## Bund Naturschutz in Bayern e.V. Ortsgruppe Vaterstetten

### Stellungnahme BP 183

Der Bund Naturschutz nimmt zum Bebauungsplan 183 wie folgt Stellung:

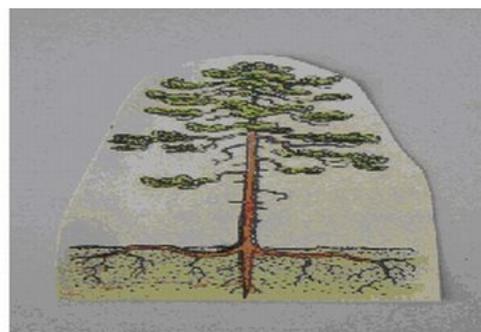
Das Vorhabengebiet verfügt derzeit über eine parkähnliche Grünfläche von 1200 m<sup>2</sup> mit 63 Bäumen, davon sind 41 Bäume, die unter die Baumschutzverordnung fallen. Diese parkähnliche Grünfläche sorgt gegenüber dem versiegelten Bahnhofplatz mit Parkhaus für eine Verbesserung des Mikroklimas, das heißt, für feuchtere und kühlere Luft, geringere Temperaturen und angenehme Thermik.
